## TX-2000系(増備車両)の主な改良点

TX-2000系(TX-71編成)の外観

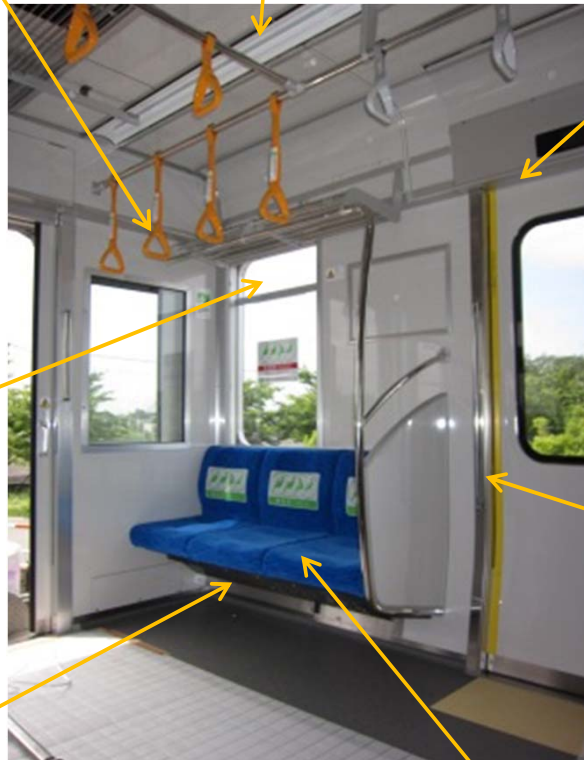
・吊革の高さを5cm下げること  
で、掴まりやすくしました。

・室内灯を全てLED化しました。  
(従来より消費電力を約23%削減)

・乗降口ドアが開扉中の際、  
チャイムを鳴らすことで、注意を促すように  
しました。

・優先席の背部にある小窓を20cm開閉可能と  
することで、車内換気の改善を図りました。

・乗降口ドア入口部のコムの形状を  
変更し、かばん等が引き込まれないよう  
改善しました。

・ヒーターの容量をアップさせ、  
取付位置を変更することで、暖房効果  
を高めました。

・座席に厚みを持たせることで、  
座り心地の改善を図りました。
